杭州西奥电梯有限公司会签章			
西奥图号	XOA2685ACL		
西奥件号	002.003		
确认人	王捷	日期	2022.10.19
共2页	第2页	CA号	CA-P220027

AX310TX011									
AODEPU 宁波奥德普电梯部件有限公司 NINGBO AODEPU ELEVATOR COMPONENTS CO., LTD.									
①	3	增加尺寸，修改技术要求1，增加技术要求2,3	宋剑	22.10.17	签名	年、月、日	组合件		
设计	施栋琪	2020.06.05	标准化				阶段	标记	重量
审核	刘晶	2021.03.20					比例		
工艺							共1张	第1页	
批准							OX-310TX

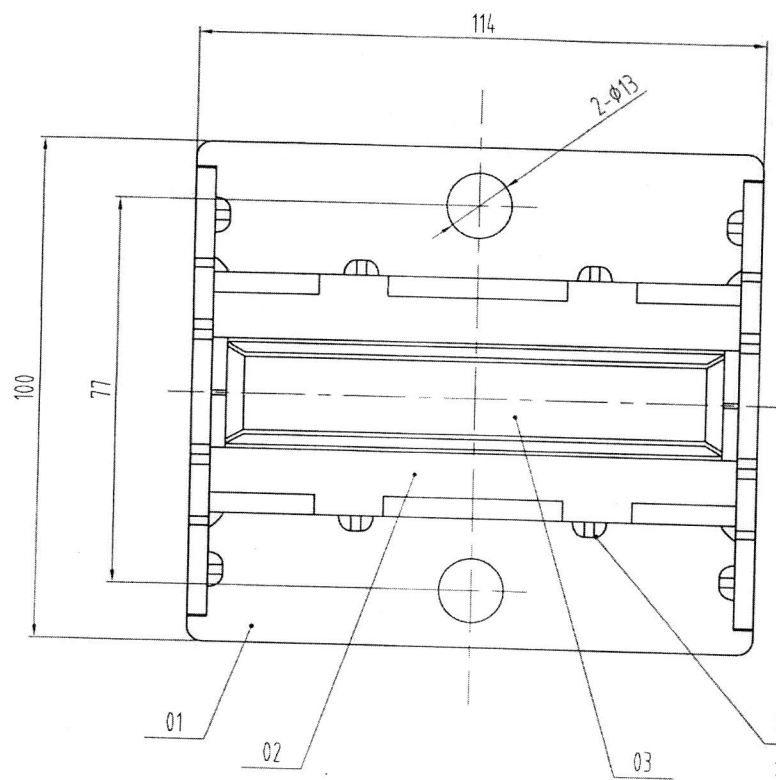
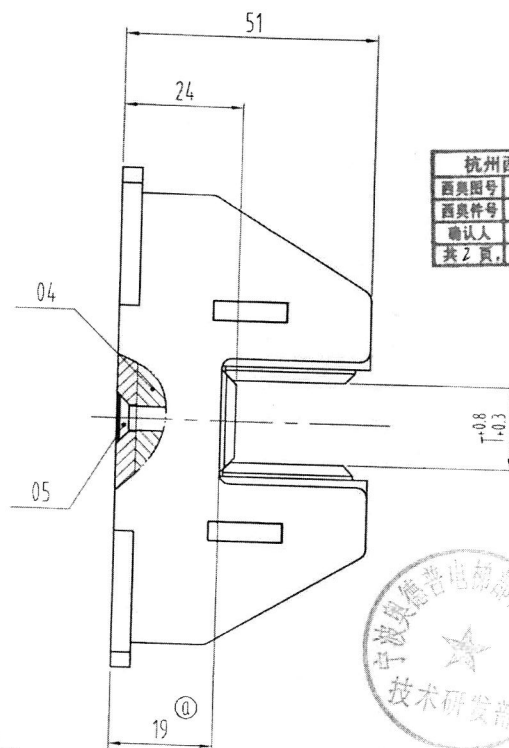
注意焊接点位置变化，
避开导靴安装孔

- ① 1、导靴一套两件，本产品型号为OX-310TX示意图，为杭州西奥定制；
- ① 2、板件OX-310TX.1-2尺寸21修改为19；
- 3、适用于额定速度为 $\leq 1.0\text{m/s}$ ，额定载重 $\leq 630\text{kg}$ 。
